改善箇所説明図

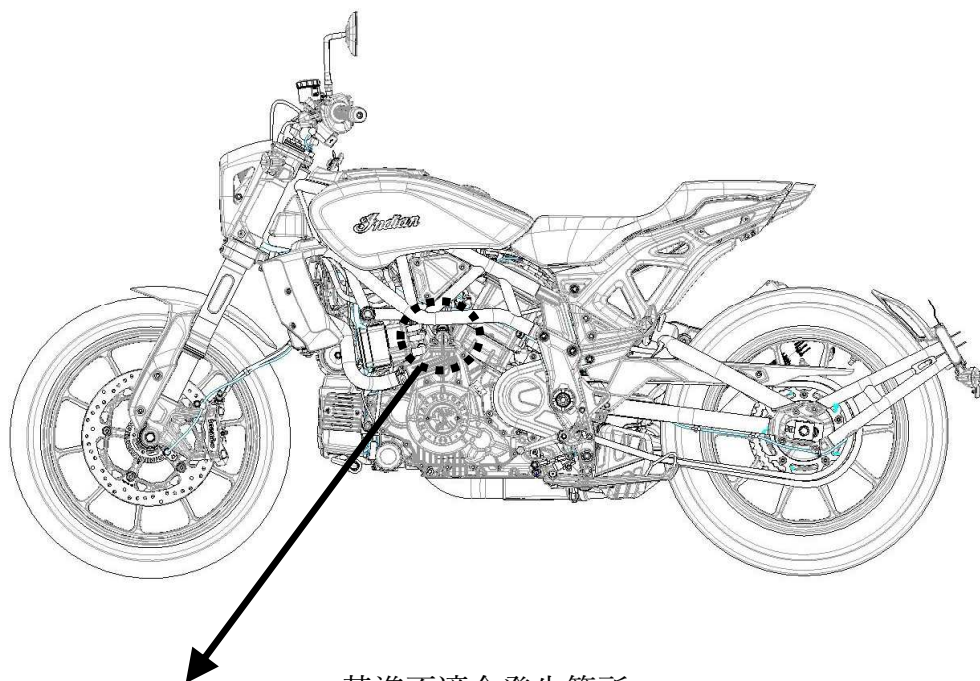
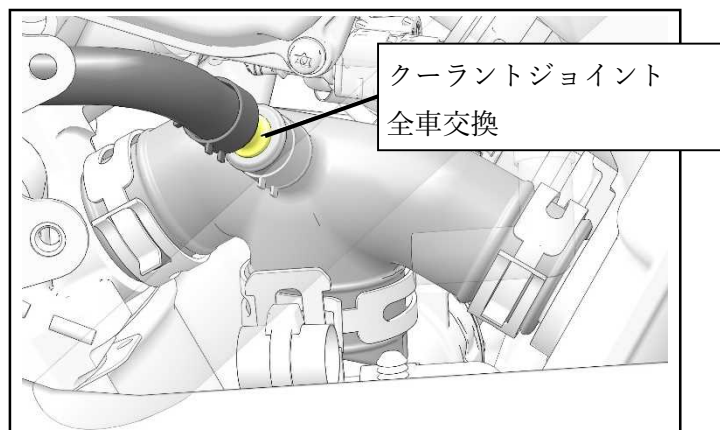
基準不適合発生箇所

クーラントジョイントにおいて、当該部品の設計、および製造不良により材質の強度が足りておらず、運転中にジョイントが破損することがある。そのため、クーラントが漏れ出すおそれがある。また、最悪の場合、漏れたクーラントが乗員にかかり火傷をするおそれや、クーラントがリヤタイヤにかかり転倒するおそれがある。

全車両、クーラントジョイントを対策品に交換し、新しいクーラントに入れ替える。
